県の生物多様性部会専門部会における これまでの対話状況

2023年1月12日

静岡県

県生物多様性部会専門部会での対話 — 専門部会で求めていること —

— 地下水位低下に伴う地表面の植生への影響の評価 —

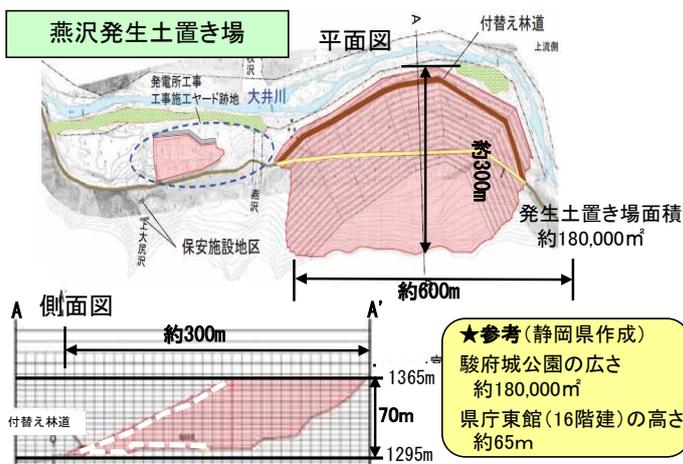
- ・地下水と稜線付近のお花畑が繋がっていないというならば、科学的データを持って説明してほしい。
- ・地表の水と地下水とが繋がっているか否かを、成分分析で判断するとのことであるが、何をもって判断するかを科学的に説明してほしい。
- ・工事を始めてしまってから、その途中でお花畑に何か問題が生じたため、地表面の水と地下水との関係を調べ、その結果がわかってから、対処するとすると、問題発生から対策完了までに相当の時間を要することが想定されるが如何なものか。

- ・カール部のお花畑の地表面付近は、地下水面からの毛管現象の影響をほとんど受けておらず、降雨等による土壌水分量への影響が大きいことから、一般的にはトンネル掘削により地下水位が低下した場合であっても、表層の土壌水分量への影響はわずかと考えられる。
- ・しかし、破砕帯等により、トンネル周辺の地下水の流動がトンネルから数キロ離れた地表部のお花畑付近まで局所的に繋がっていた場合には状況が異なる。
- ・その対応は、トンネル掘削して湧水量の増加が見られた場合、科学的な成分分析等の実施により、地表面と地下水の関連性を確認する。その結果により、薬液注入等により湧水低減対策を実施する。なお、工事前から土壌水分量の常時計測を行い、工事中に特異的な状況が見られた場合は、同様の低減対策を実施する。
- ・稜線沿いの植生についても、カール部と同様
